部品製造部(コネクタ)

48F-01-004

不具合連絡書

略図(必要な場合のみ)

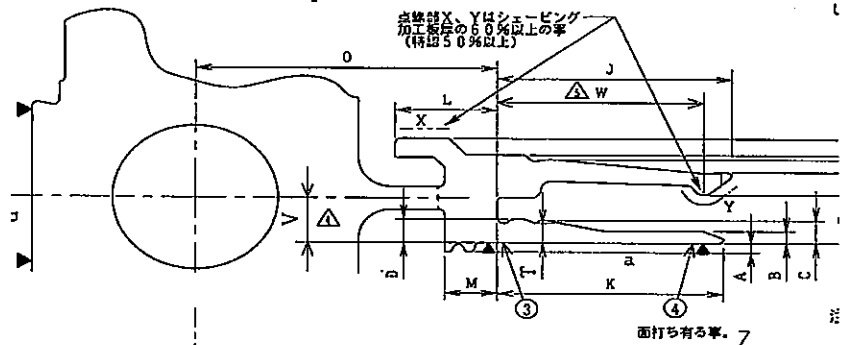
寸法不良

C項規格 $0.24 \pm 0.01 \Rightarrow 0.227$ D項規格 $0.25 + 0.02 / - 0.005 \Rightarrow 0.240$

マイナスNG
